Betreft:
NEN 1006-beoordeling,
Legionellapreventie &
logbladen

Locatie:
Provinciehuis 's-
Hertogenbosch

Serviceorder:
SO007978

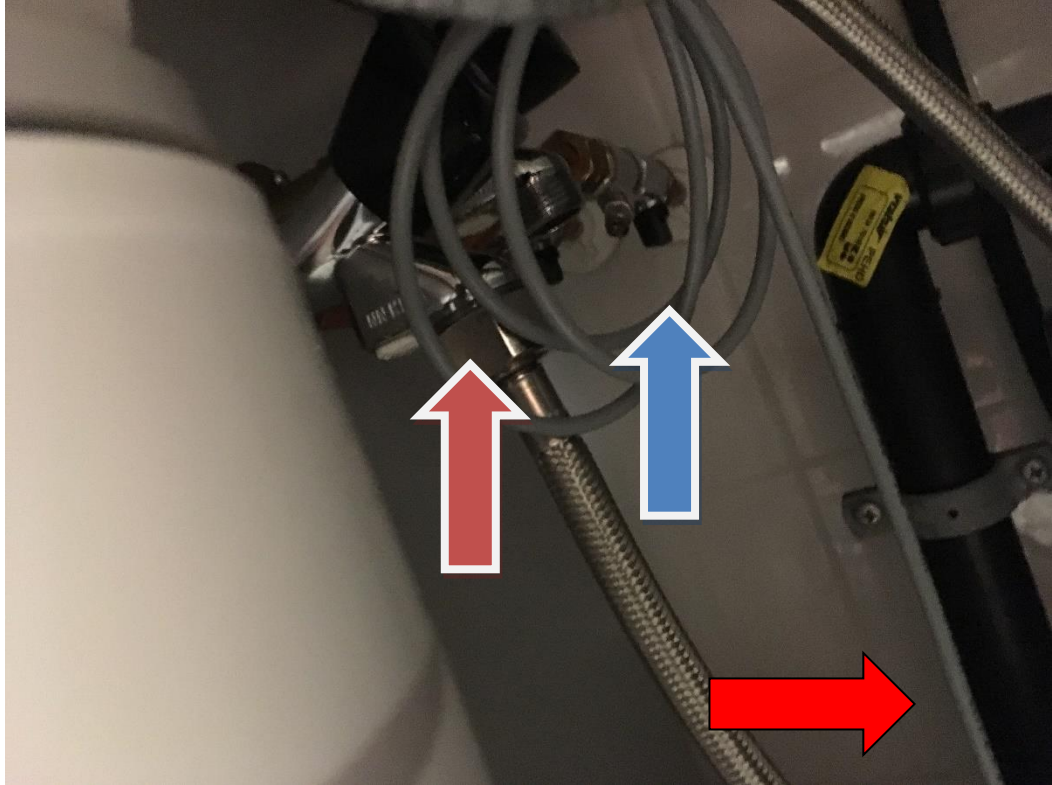
7	Locatie: in de grote keuken, etage 23 Onjuiste toestelbeveiliging van de steamer. De afvoer van de steamer is niet zichtbaar onderbroken aangesloten. Een dode leiding is aanwezig in het kastje.	Waterwerkblad 3.8: Beveiliging ISSO 55.1: Voorkomen stilstand van water Voorkomen hygiënische besmetting	Door de hoge gebruiksfrequentie kan de controleerbare keerklep type EA direct onder de tapkraan met slangaansluiting worden geplaatst. De tapkraan met slangaansluiting, voor de keerklep dient hierbij als afsluiter. Sluit de afvoer van de steamer zichtbaar onderbroken op de riolering aan. Saneer het dode leidingdeel strak tot op de doorstroomde voeding. <i>(conform Waterwerkblad 3.8)</i>

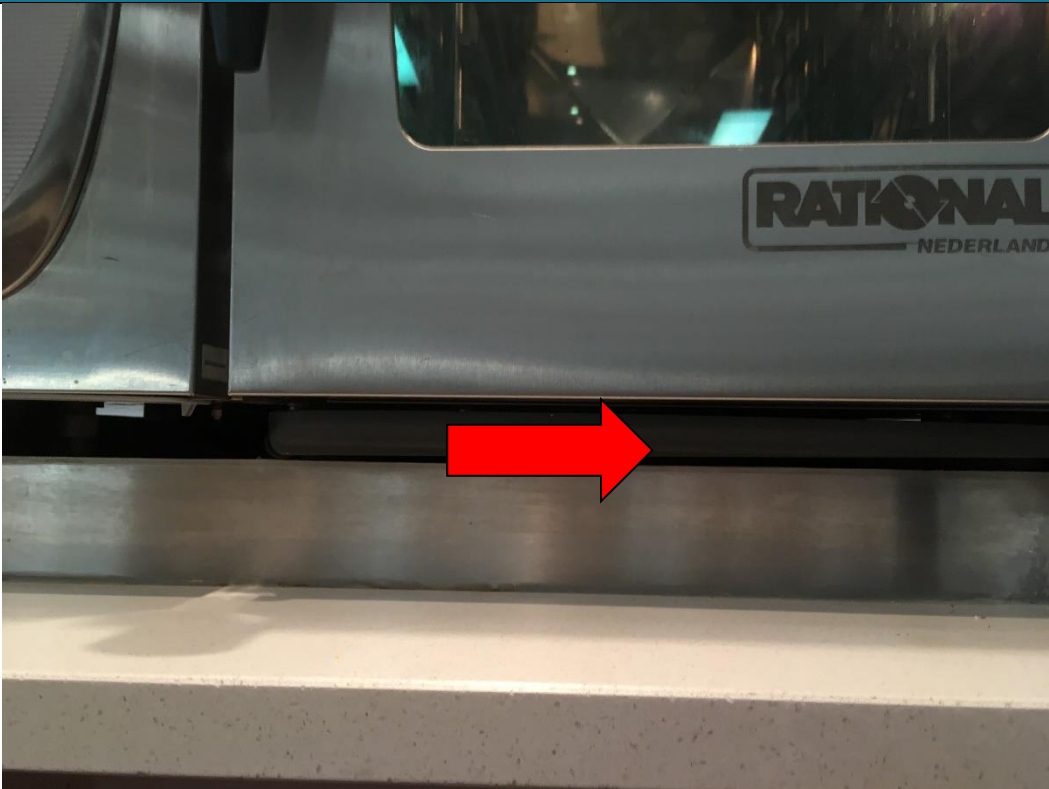
8	Locatie: in het restaurant: begane grond. Mogelijke onjuiste toestelbeveiliging van de steamer. De afvoer van de steamer is niet zichtbaar onderbroken aangesloten.	Waterwerkblad 3.8: Beveiliging ISSO 55.1: Voorkomen stilstand van water Voorkomen hygiënische besmetting	Controleer of een controleerbare keerklep type EA aanwezig is in de voeding. Zo nee, plaats direct onder de tapkraan met slangaansluiting worden geplaatst. De tapkraan met slangaansluiting, voor de keerklep dient hierbij als afsluiter. Sluit de afvoer van de steamer zichtbaar onderbroken op de riolering aan. (conform Waterwerkblad 3.8)

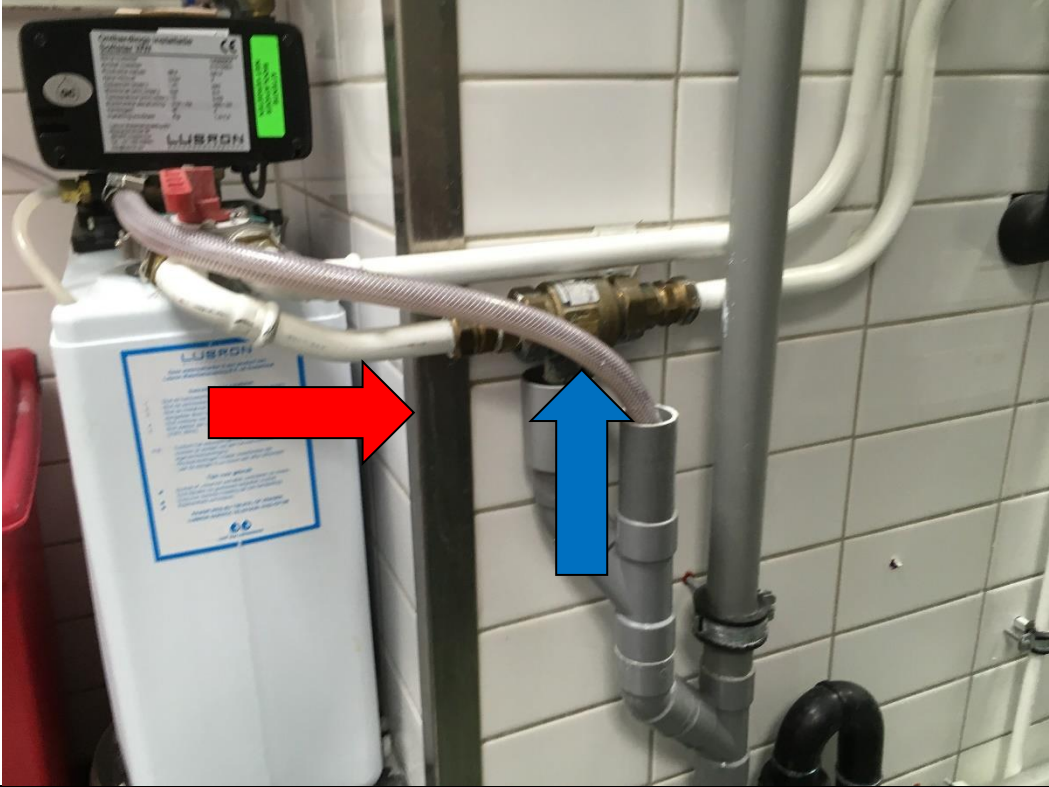
9	Locatie: in de spoelkeuken: begane grond. De afvoer van de CA beveiliging is niet zichtbaar onderbroken aangesloten. De regeneratieafvoer van de ontharder is niet zichtbaar onderbroken aangesloten.	Waterwerkblad 3.8: Beveiliging Voorkomen hygiënische besmetting	Sluit de afvoer van de steamer zichtbaar onderbroken op de riolering aan. Sluit de afvoer van de ontharder zichtbaar onderbroken op de riolering aan.

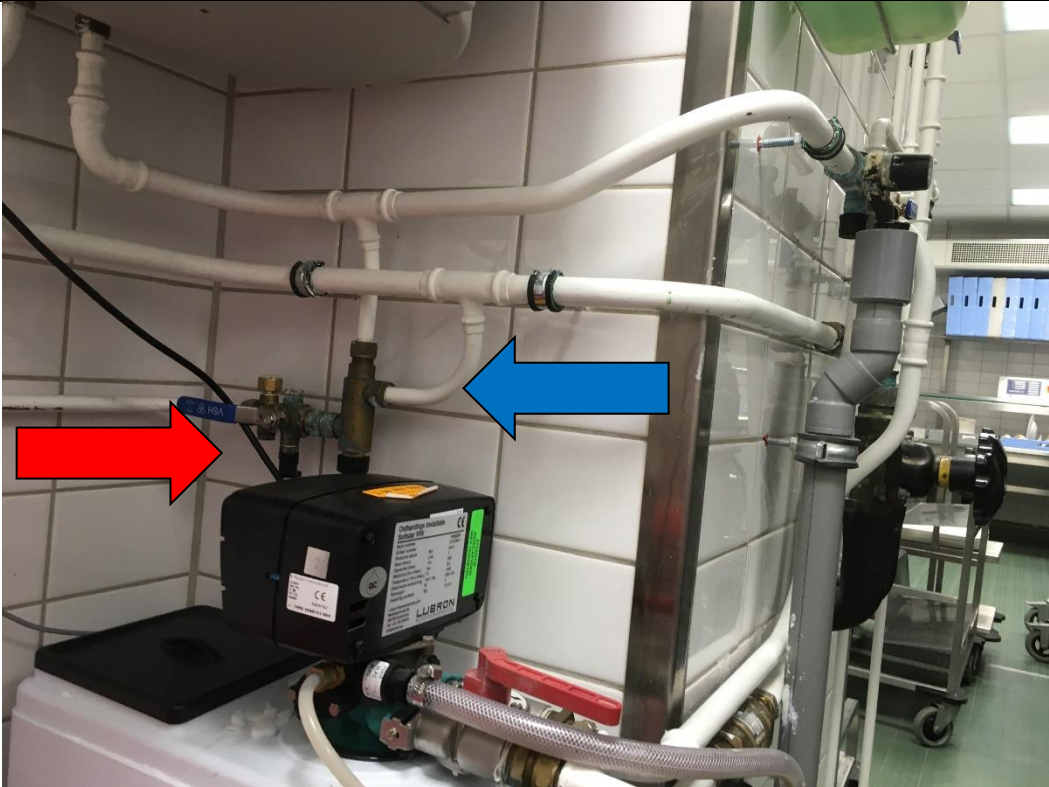
10	Locatie: in de spoelkeuken: begane grond. Een CA-terugstroombeveiliging is niet aanwezig en het mengventiel mogelijk niet voorzien van ingebouwde keerkleppen, code EA in de warm- en koudwatervoeding. De voeding voedt een externe zeepdosering.	Waterwerkblad 3.8: Beveiliging	Vervang de EA-terugstroombeveiliging door een afsluiter met aftapper en controleerbare keerklep met drukverschilzone, code CA. Plaats een afsluiter met aftapper en controleerbare keerklep, code EA als blijkt dat ingebouwde keerkleppen afwezig zijn.

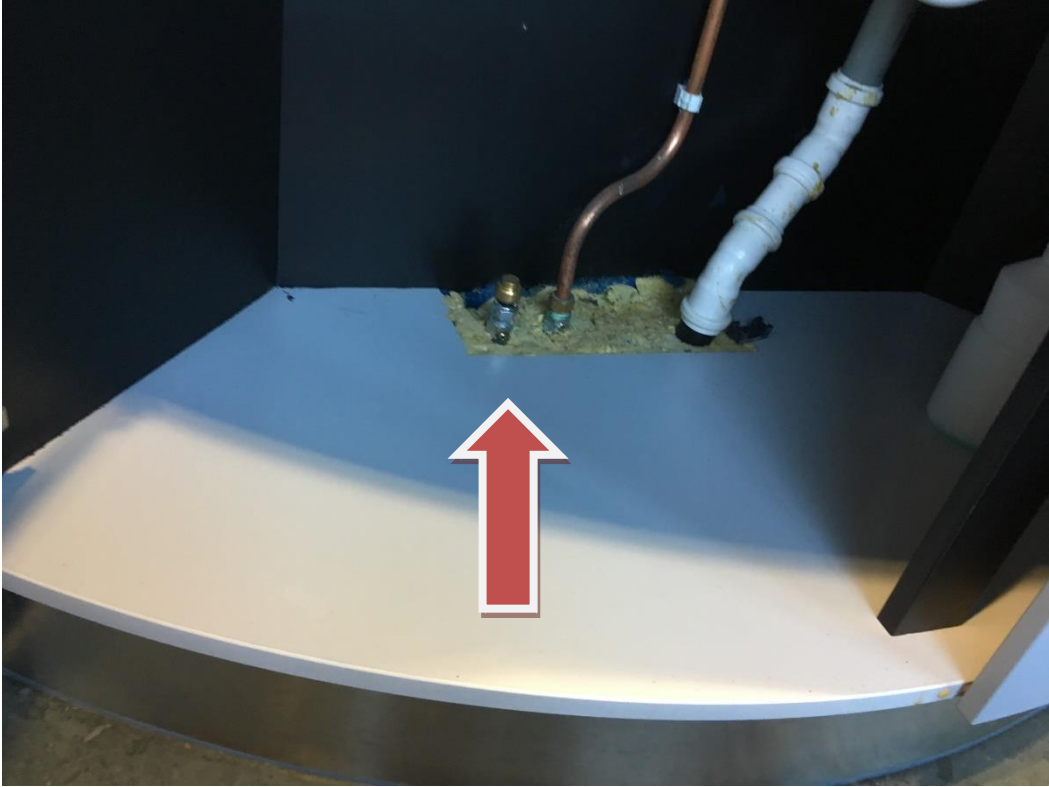
Nummer	Omschrijving	Norm / eis	Aanpassing	Datum uitgevoerd
15	Locatie: in de koffiehoecken op de begane grond: ruimte B0.02 Overbodige controleerbare keerklep in de voeding. De toestellen zijn achter een beveiliging aangesloten. Alle aanwezige keerkleppen dienen jaarlijks gecontroleerd te worden.	EA. Waterwerkblad 3.8: Beveiliging.	 Plaats een T stuk 15 mm zodat het dode leidingdeel en de vulkraan vervallen. Sluit de close-in boiler op drinkwater aan door de onthardwatergroep enkel de vulkranen van de koffieautomaten te voeden.

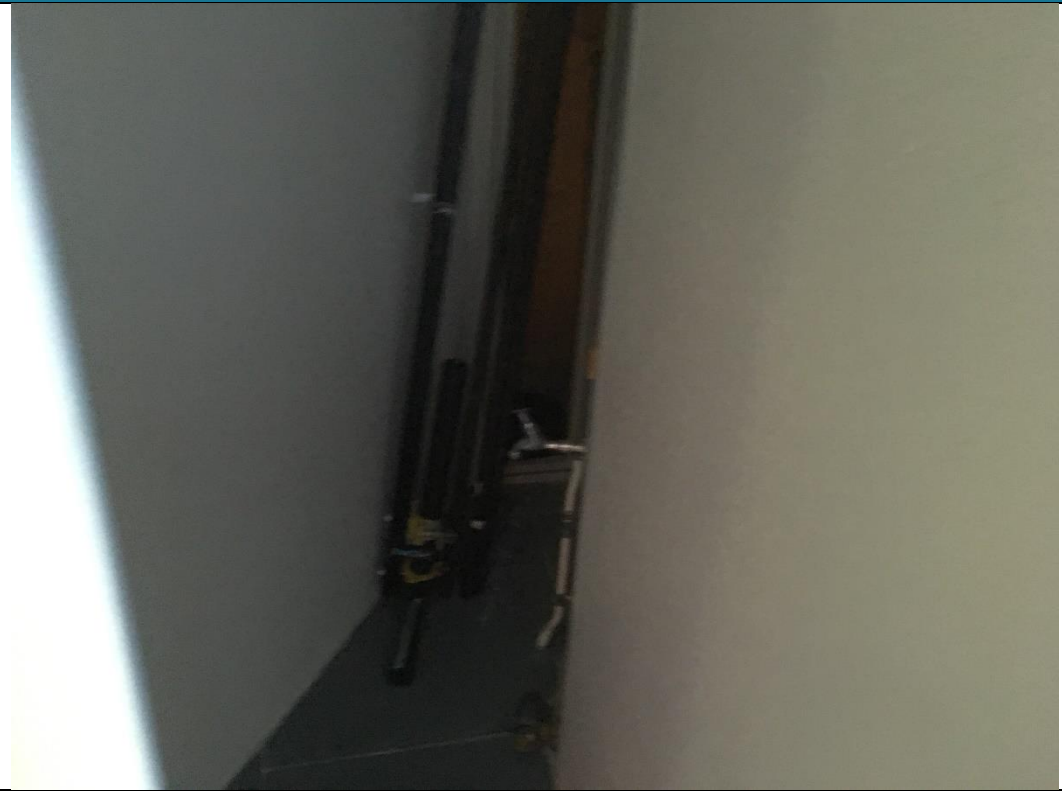
19	Locatie: in de zaal op de begane grond. Slangwartelkraan zonder beveiliging.	EA <150 mm. Waterwerkblad 3.8: Beveiliging	Plaats in de voeding een afsluiter met aftapper en controleerbare keerklep type EA, binnen 150 mm van de doorstroomde voeding. Totdat de verbetermaatregel is uitgevoerd, de vulkraan opnemen in het wekelijkse spoelprogramma.

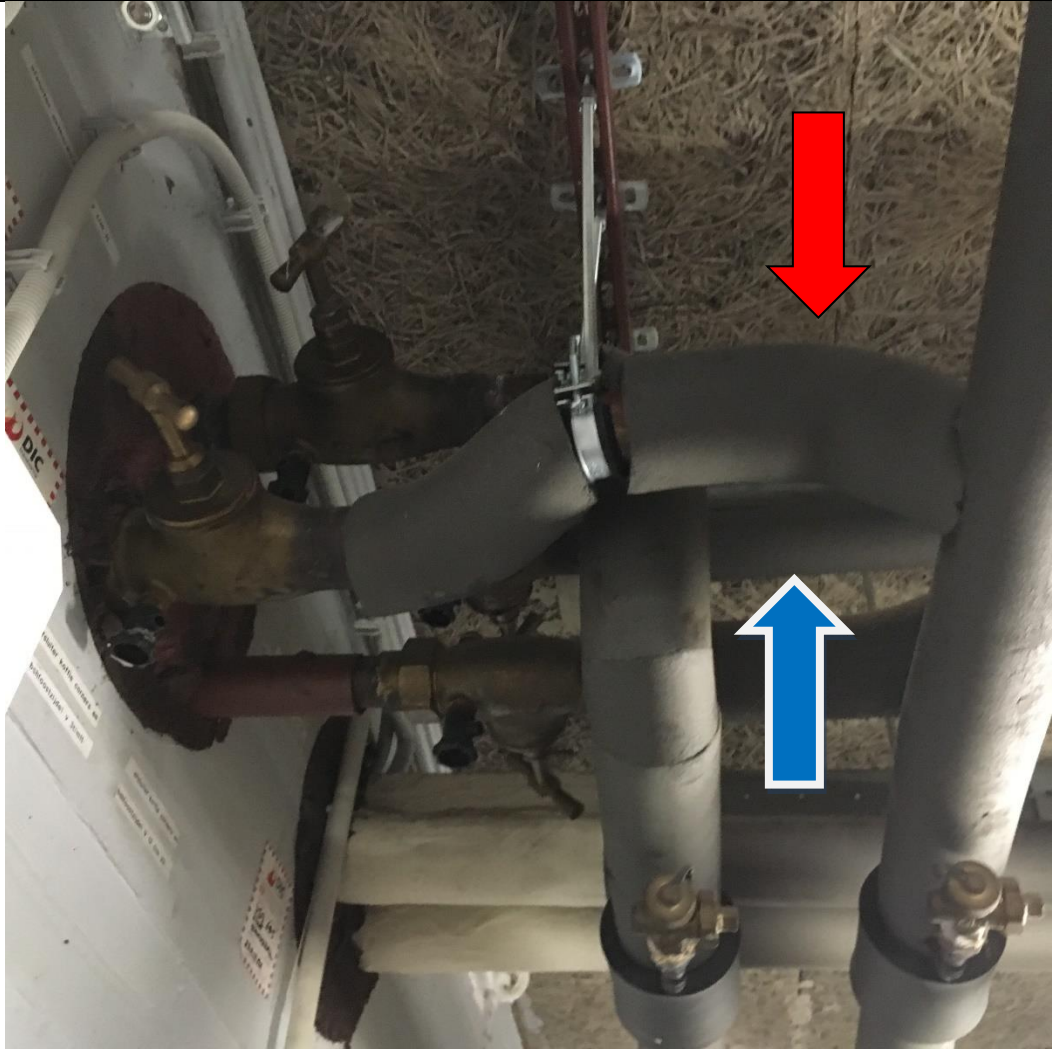
Nummer	Omschrijving	Norm / eis	Aanpassing	Datum uitgevoerd
35	Locatie: in de koffiehoecken van dienstplein op niveau -1. Overbodige controleerbare keerklep in de voeding.	EA. Waterwerkblad 3.8: Beveiliging.	 Verwijder de EA-terugstroombeveiliging en sluit de vaatwasser direct op de vulkraan, code DA EB aan.	
36	Locatie: in de technische ruimte van de 23 ^e etage. De suppletie voor het grijswatervat is mogelijk niet voorzien van een afsluiter met controleerbare keerklep, code EA binnen 150 mm van de doorstroomde voeding. Mogelijk is deze niet zichtbaar onderbroken aangesloten. Een foto is afwezig.	EA <150 mm. Waterwerkblad 3.8: Beveiliging	Controleer of de suppletie voor het grijswatervat is voorzien van een afsluiter met controleerbare keerklep, code EA binnen 150 mm van de doorstroomde voeding. En of deze zichtbaar onderbroken is aangesloten.	
37	Locatie: trap technische ruimte: niveau -2. De brandblusleiding van de brandslanghaspels lage druk voor de etages 3 t/m 11. Zuidzijde De brandblusleiding van de brandslanghaspels hoge druk voor de etages 12 t/m 23. Zuidzijde	EA <150 mm. Waterwerkblad 3.8: Beveiliging	Plaats in de voeding een afsluiter met aftapper en controleerbare keerklep type EA, binnen 150 mm van de doorstroomde voeding. Plaats in de voeding een afsluiter met aftapper en controleerbare keerklep type EA, binnen 150 mm van de doorstroomde voeding.

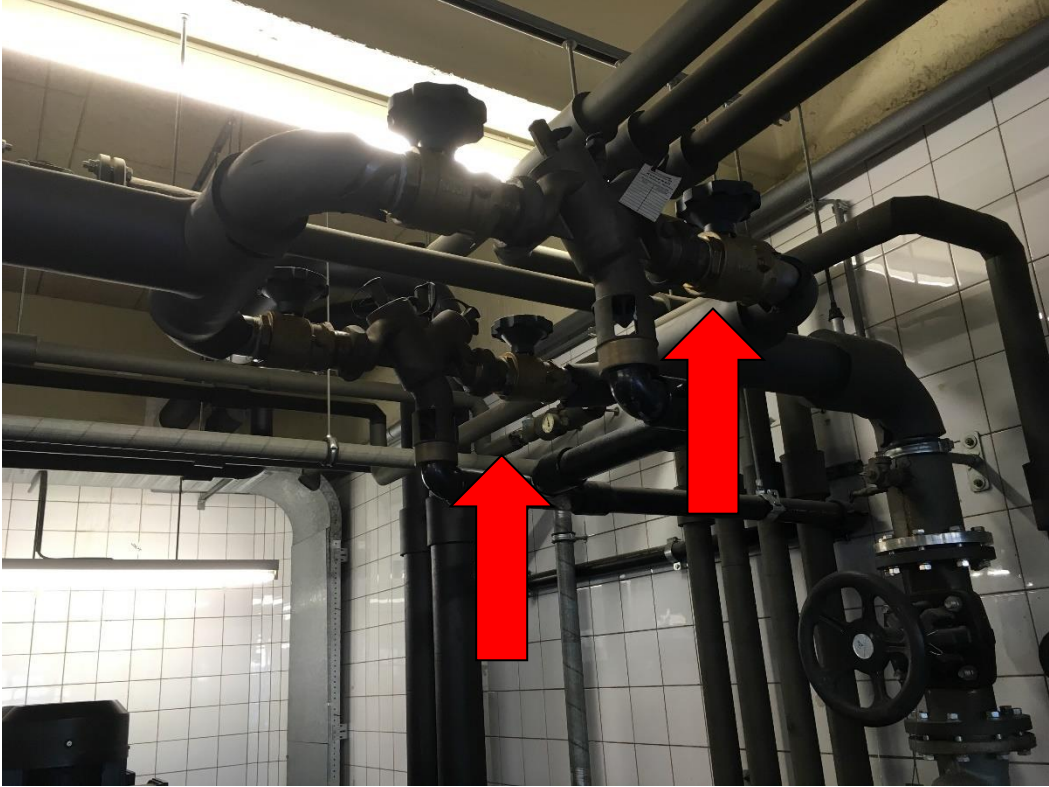
Nummer	Omschrijving	Norm / eis	Aanpassing	Datum uitgevoerd
			 Bij binnenkomst zijn in de voeding verdeler twee BA-terugstroombeveiligingen onjuist aanwezig. Deze beveiligingen dienen jaarlijks gecontroleerd te worden en hebben een extra weerstand (restrictie) van zo'n 0,9 bar per beveiliging.

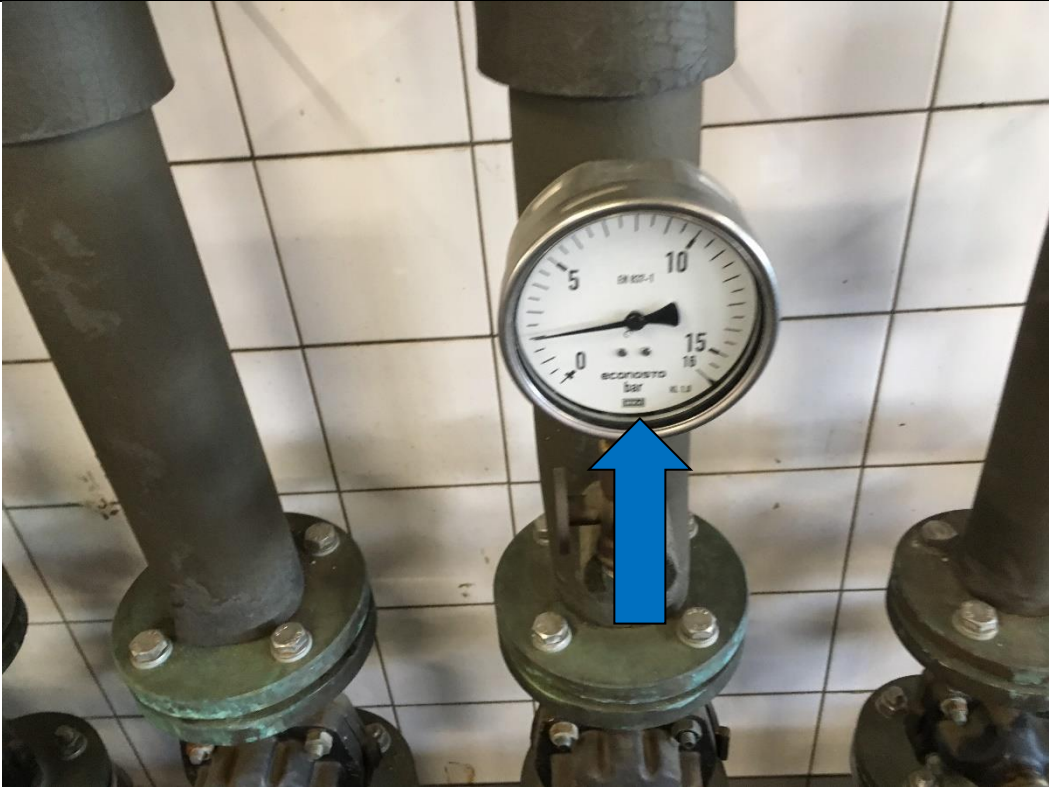
Nummer	Omschrijving	Norm / eis	Aanpassing	Datum uitgevoerd
			 Van de circa 3,6 bar bij binnenkomst blijft binnen na de restricties nog maar 2 bar over.

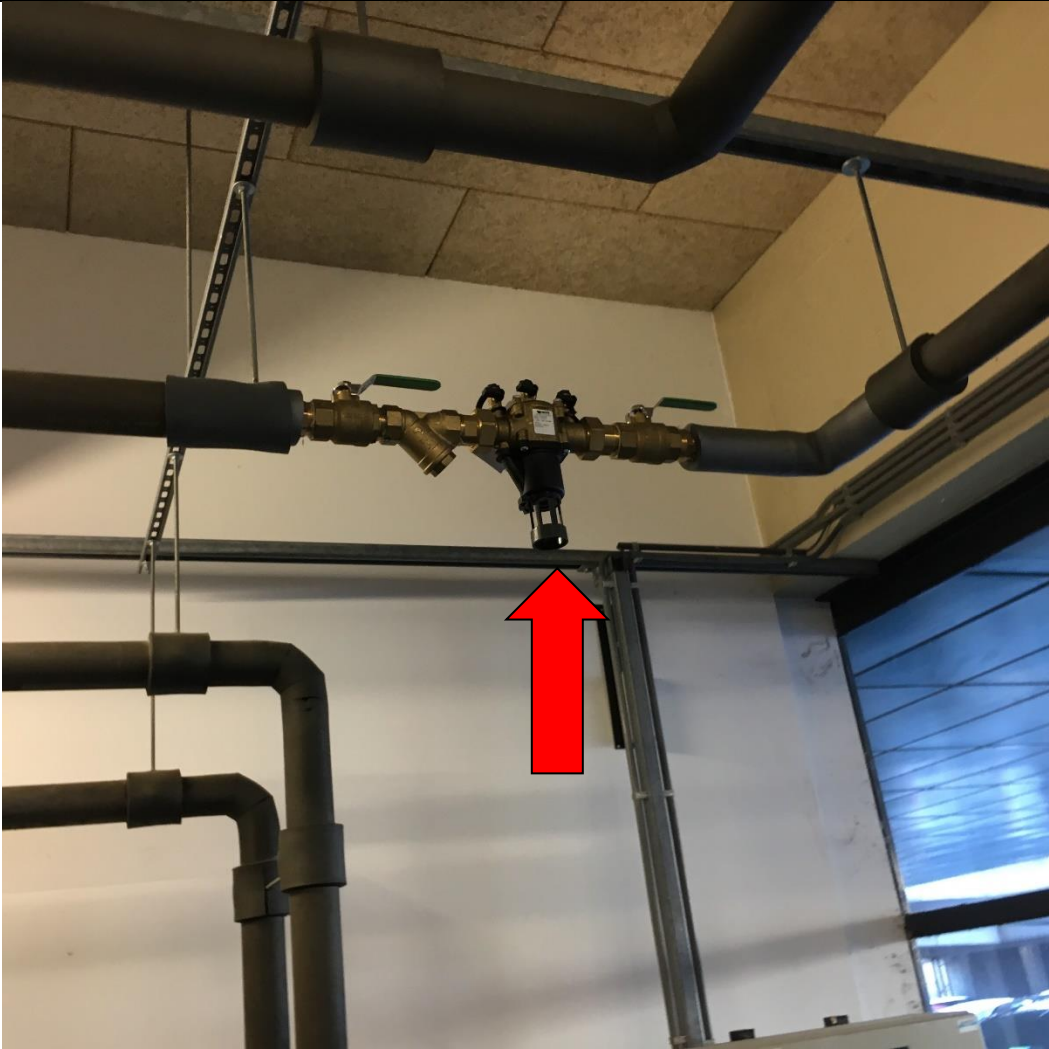
Nummer	Omschrijving	Norm / eis	Aanpassing	Datum uitgevoerd
			 Vanuit hier worden diverse hydrofoorinstallaties gevoed. Deze zijn tevens voorzien van BA-terugstroombeveiligingen en sommige serieel geschakeld met ontharders.
